Circular N° 6

Ref.: LICITACIÓN ABREVIADA N° 1500155400
COMPRA DE BOMBA CENTRÍFUGA

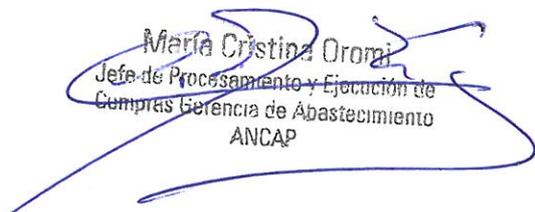
El numeral I.3.6.- quedará redactado de la siguiente manera:

Las bombas contarán con sellos mecánicos dobles presurizados.

El plan de lavado del sello será del tipo 54 según la norma API 682.

Se dispone de agua calidad potable, para utilizar como fluido barrera, Presión 8 kg/cm² y temperatura máxima 30 °C
